课题计划书

课题名	高精密塑胶模具--提升设计插穿，枕位，碰穿制作方法
编号	010
主导部门	模具部
课题组长	李新春
项目成员	何敏 徐万斌 李冬跃 张宇 刘晓明
项目周期	2018年7月23日-2018年10月27日
活动原则	每周四下午16：00-17：00在模具部会议室

高精度模具课题 —— 目标设定

机位、插穿、碰穿5-6月份调查统计

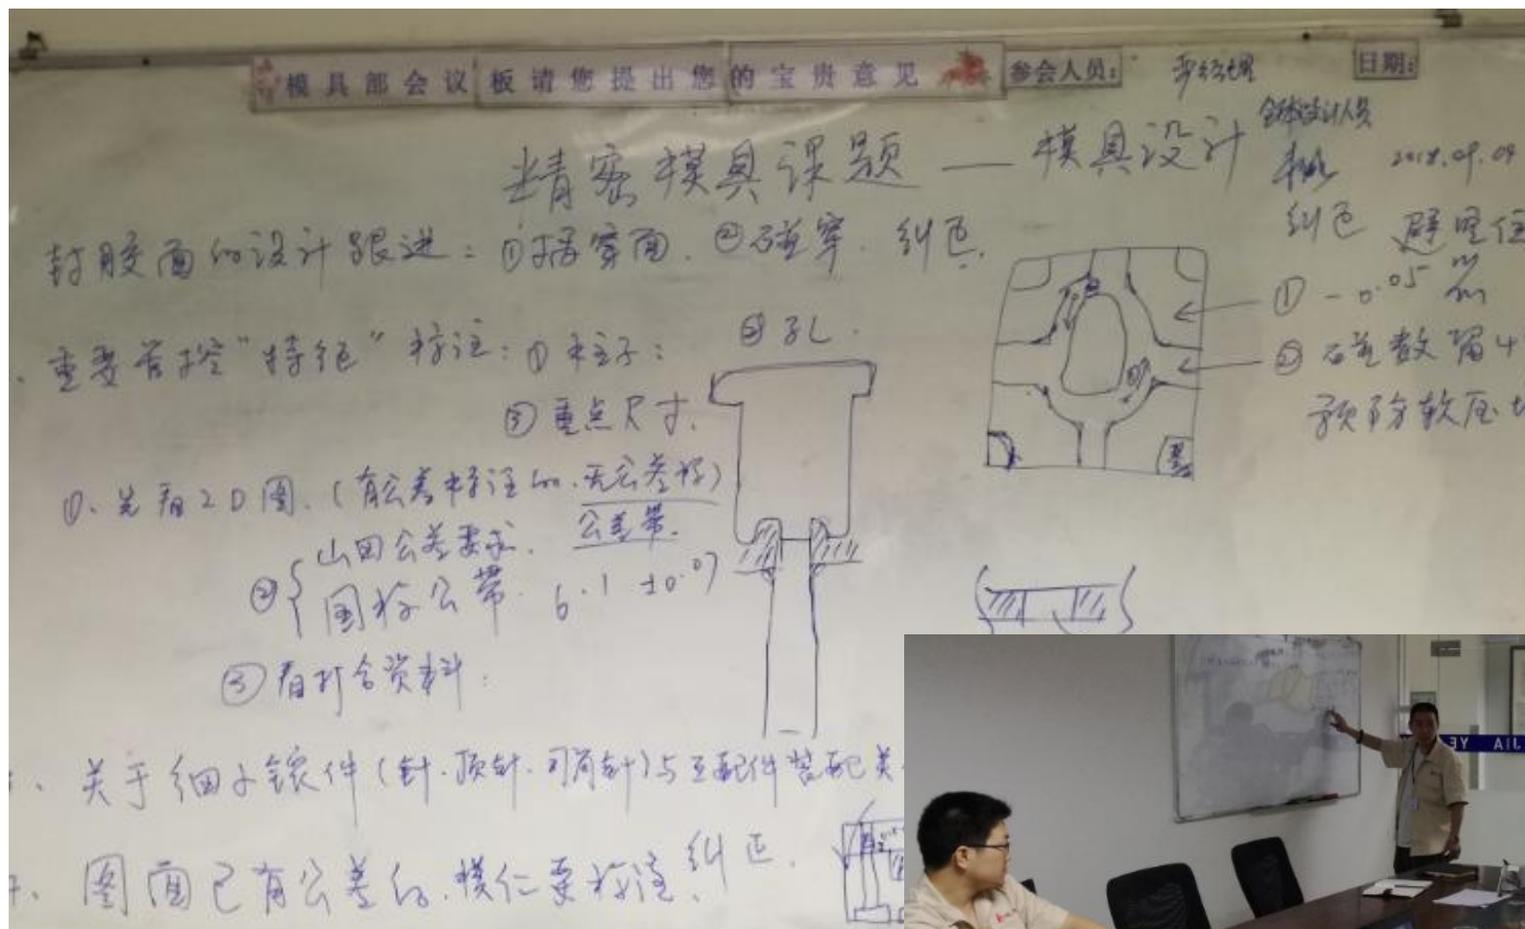
1. YT18142 插穿无颜色, 碰穿磁窗角没做.
 YT18165 磁窗传颜色已做, 碰穿磁窗传没做
 YT18179 ————— 已做 ————— 已做

2. YT18140 共计5套插穿-磁窗未传色, 碰穿磁窗有
 YT18145
 YT18159
 YT18161
 YT18168

3. YT18143 插穿磁, 磁窗未传色, 碰穿磁窗有
 YT18074 插穿, 磁窗涂了部分颜色, 碰穿磁窗有
 075
 076
 5 YT1804 插穿, 磁窗, 碰穿磁窗未传色 分理市

对策实施1

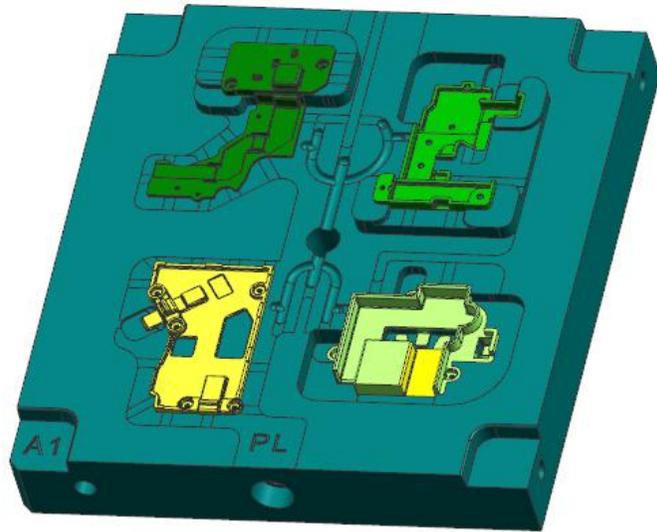
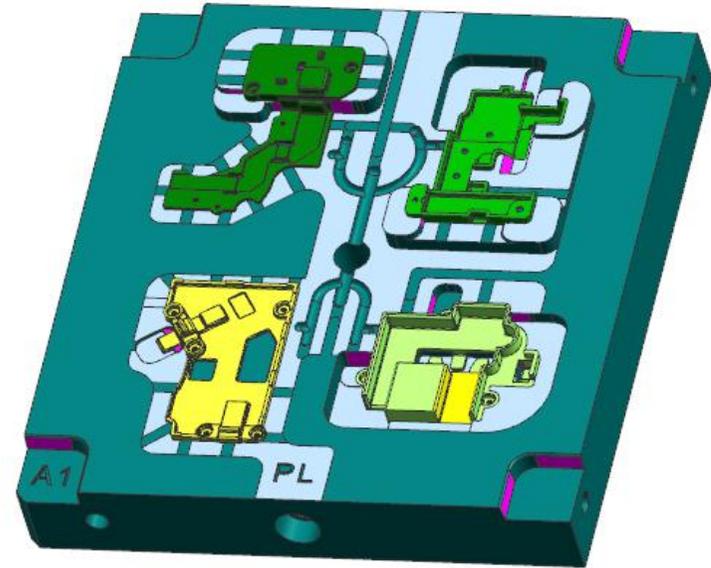
现象：产品分好模后，3D中无颜色管理

实施内容：将分好模的3D，按我们制作的颜色要求来做，例如分型面的插穿位用粉红表示，这样下一个环节可以根据颜色知道模具的加工精细程度，另外碰穿面密封胶位用灰白色来表示，便于加工准确，后续FIT模简单。

对策实施2

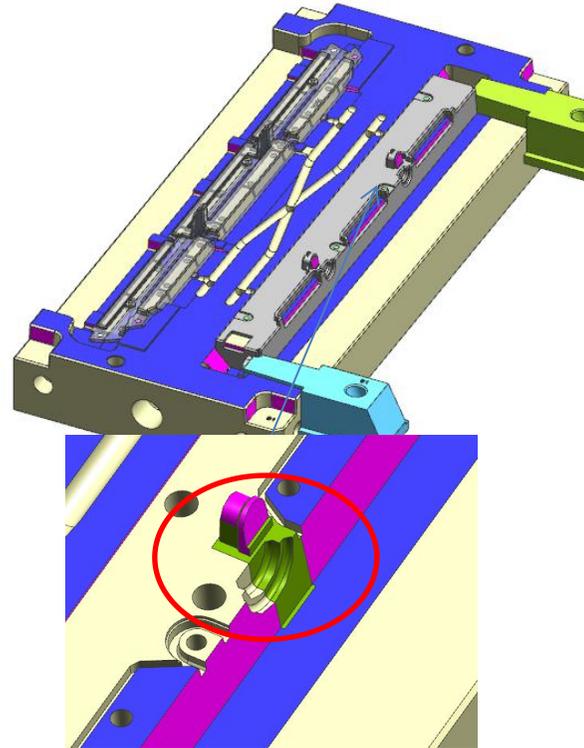
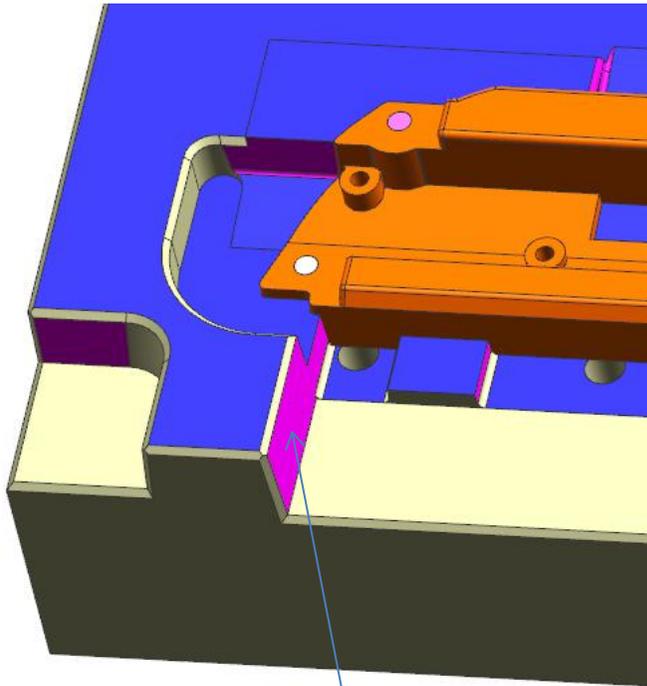
现象：红圈中模蕊未做成入子的形式

实施内容：将红色圈中的模仁做成入子的形式，因为此处要4面插穿，且顶部是弧面，若本身留模具加工精度若达不到，FIT模时可能会空，也有可能要用打磨机，因此建议做成入子的形式。

对策实施3

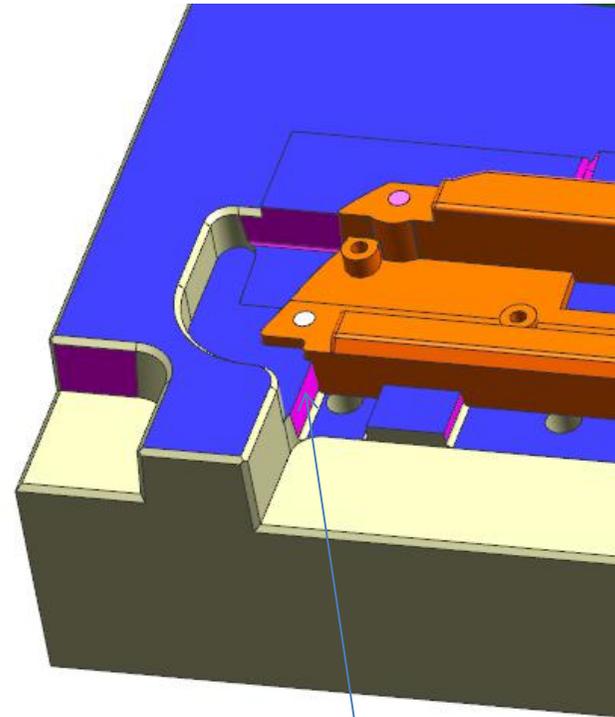
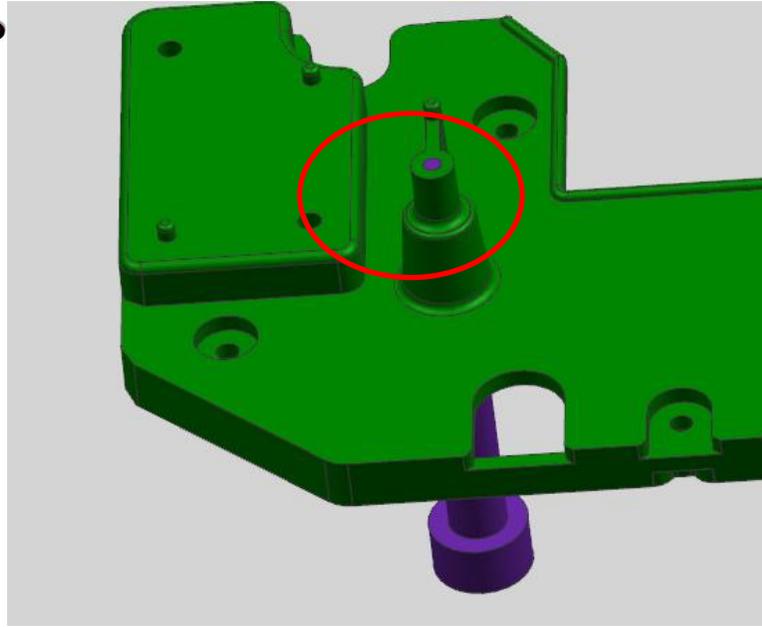
现象：模蕊中箭头所指面未做避空

实施内容：模仁中箭头所指面到边大约有30MM, 若30MM不避空在加工时要求做的精度均较高, 因此花费CNC的加工工时较长, 同时精度也难保证, 一般保证6-10MM的密封胶位, 后面的避空0.2MM. 这样设计花的时间会长一些, 但是后面CNC加工的工时会少, 精度也容易保证, 同时便于车间FIT模。

对策实施4

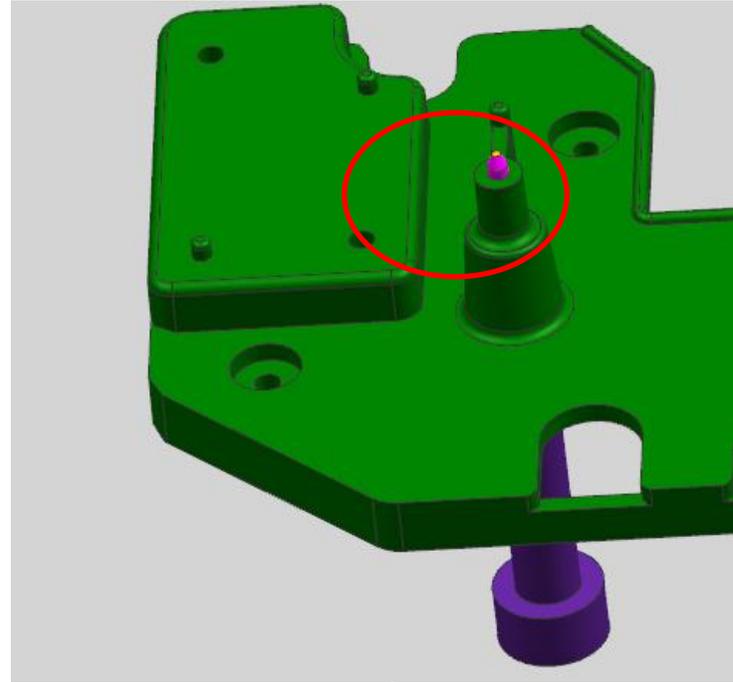
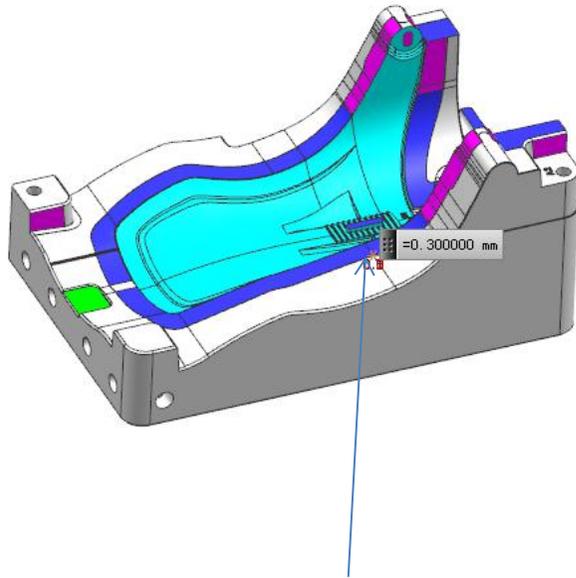
现象：模蕊中红色圈是碰穿，镶针易变形，因此产品易拉高

实施内容：模仁中红色圈位置改成了插穿，这是因为当镶针比较小，同时高度在10MM以上时，镶针会在充胶时容易变形，故做成插穿，防止镶针变形，因此产品也不容易拉坏。

对策实施5

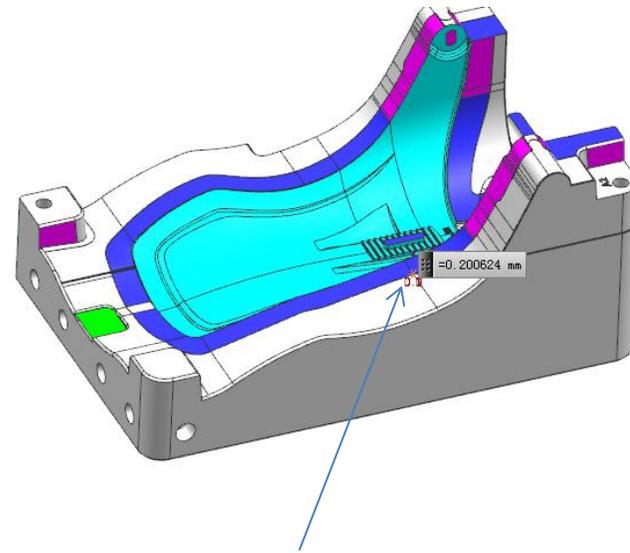
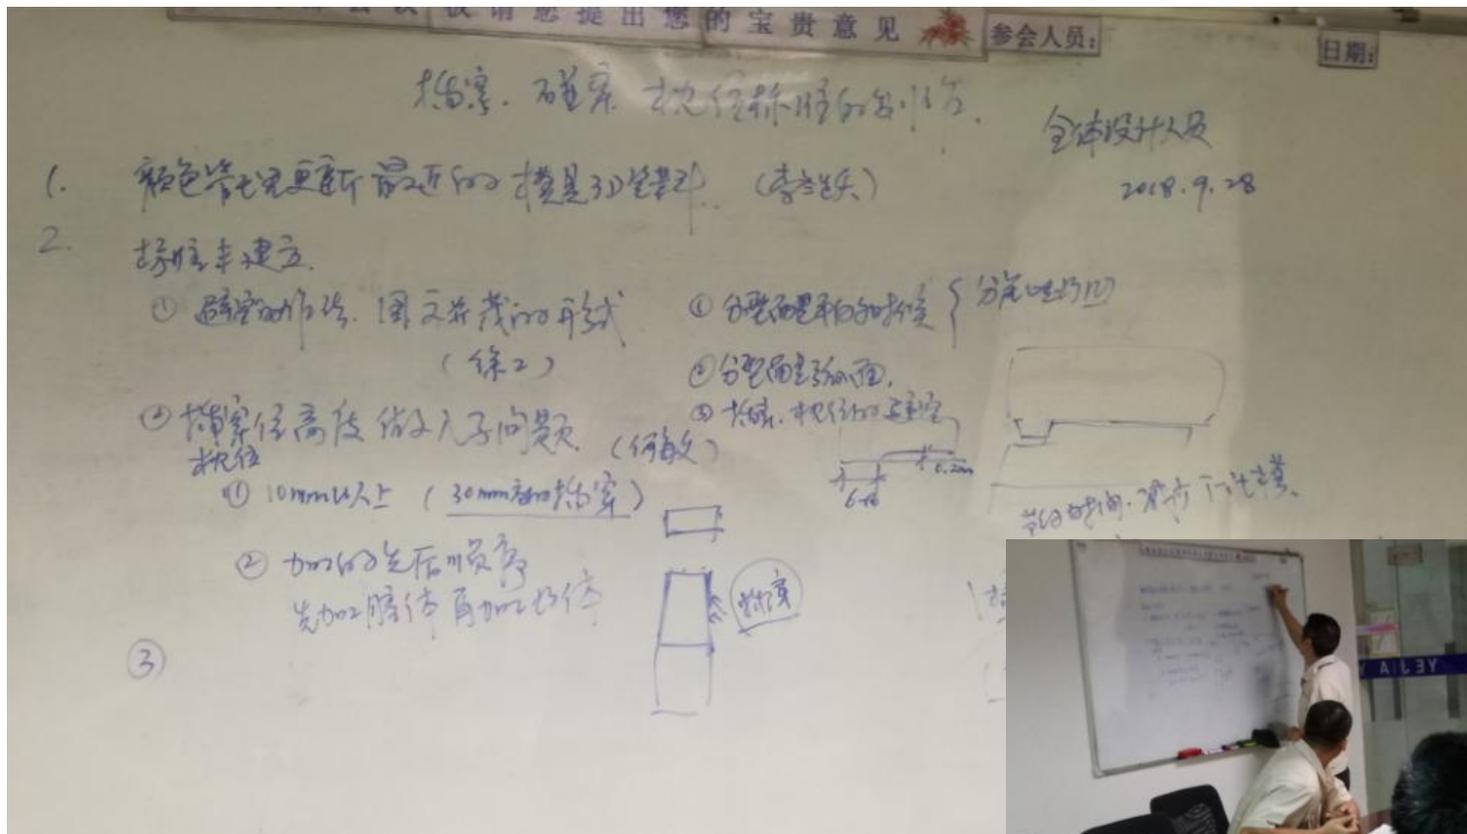
现象：模蕊中箭头所指面现做了做避空0.3MM，

实施内容：模仁中箭头所指面经与CNC的一起开会检讨，建议改到后面的避空做到0.2MM. 这样在CNC加工的时候不用加工那么深，减少CNC加工的工时。
注：以上这种情况是只适用于弧面分型的避空。当产品的分型面是平面的时候，建议避空只做到0.05MM深就可以，这样会更加节省CNC的加工时。
